# **PARECER TÉCNICO DE ENGENHARIA**

Perícia extrajudicial de Engenharia de colapso total (por desabamento) de edifício com pilotis de estrutura em concreto armado e quatro andares residenciais em alvenaria estrutural.

Identificar as possíveis causas do sinistro e comparar com a situação atual de outros 04 (quatro) edifícios que possuem as mesmas características estruturais, a mesma configuração construtiva, número de andares, materiais e o mesmo responsável técnico, sendo que esses quatro edifícios estão ocupados.

Rua Frei Policarpo, 919, Bairro São Bernardo, União da Vitória/PR.

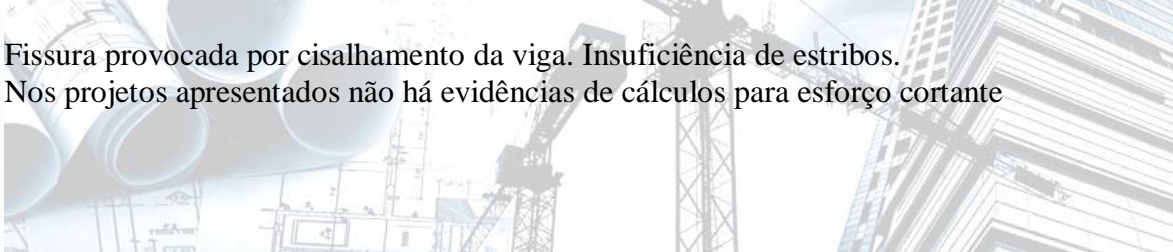
No projeto, os pilares destacados em vermelho estavam representados com as dimensões de (20x40)cm, mas foram executados com (20x20)cm. O pilar ao fundo, destacado em azul foi projetado e executado com a dimensão de (20x40)cm.

Fissura provocada por cisalhamento da viga. Insuficiência de estribos.  
Nos projetos apresentados não há evidências de cálculos para esforço cortante

Bicheira e corrosão. A fissura é decorrente de emenda de concretagem

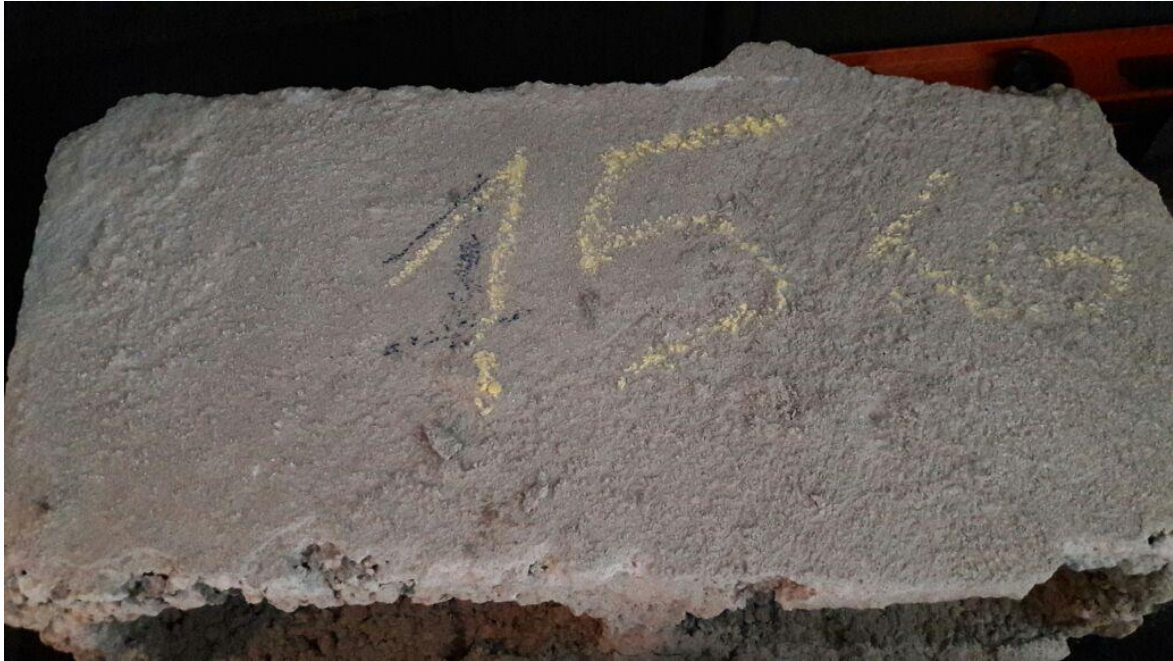
Pilar de (20x40)cm. Nos cálculos constava ferragem de 12,5mm. Foi empregado aço de 8mm.

Esse pilar não apresenta sinal de esmagamento. O mesmo está posicionado à direita de quem da rua observa o edifício sinistrado. Como a queda foi levemente inclinada para a esquerda é necessário uma avaliação dos pilares daquele lado. Nos dias da primeira vistoria tentamos encontrar um pilar desses mas não foi possível, mesmo utilizando máquinas cedidas pela prefeitura municipal.

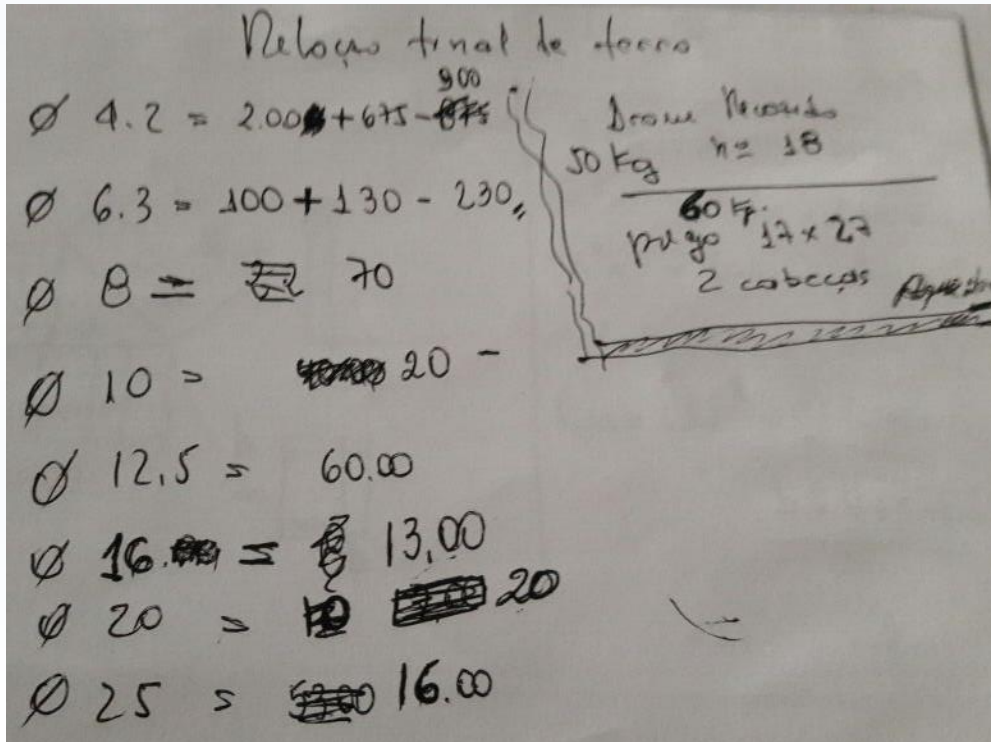
A imagem acima foi extraída do memorial de cálculo fornecido pelo Sr. Roque Stori. Aço CA-60 4.2mm estava previsto a quantidade de 900m. Em meus cálculos apurei a quantidade de 2000m entre fundação, pilares e vigas. Não computei ferragem para alvenaria estrutural nos encontros de paredes nem para as lajes.

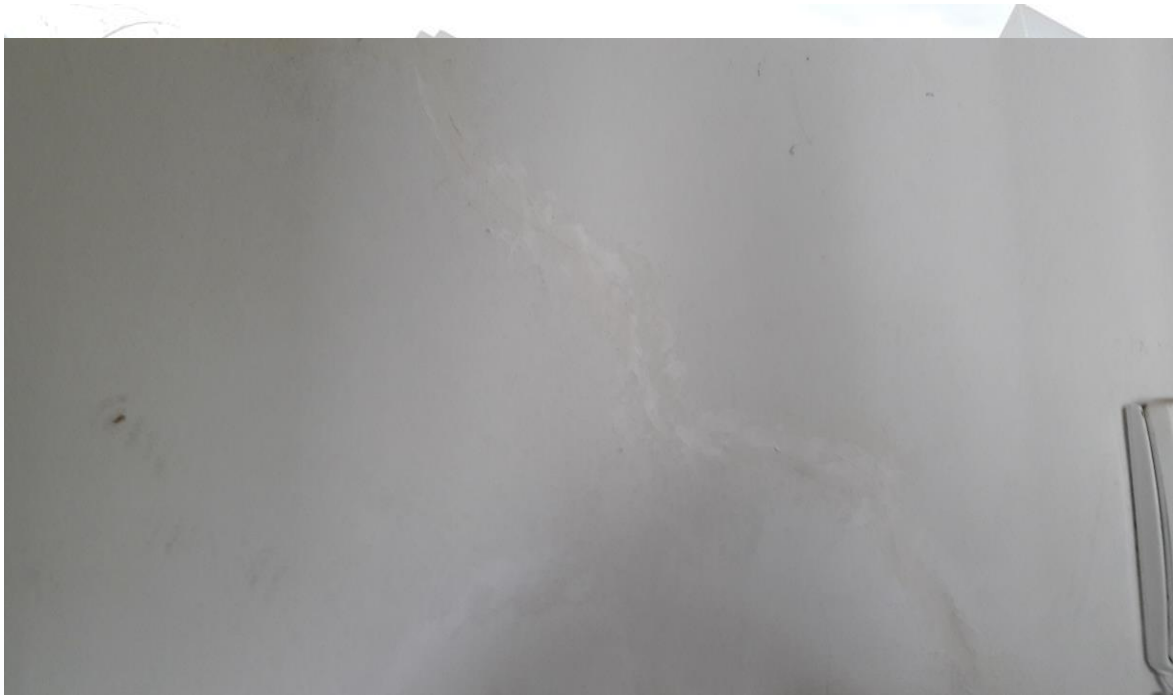
Fissura estrutural encontrada em um dos apartamentos vistoriados.

PLANTA LOCAÇÃO PILARES  
 RUA MOISÉS MALHEIROS DE ARAÚJO Nº 590  
 85564-110

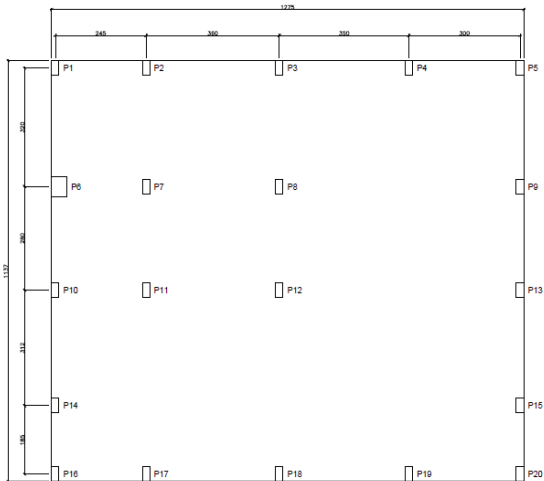
Apresentou 0,74% da projeção de área em pilares. O edifício sinistrado apresentava 0,60% e alto índice de esbeltez nos pilares.
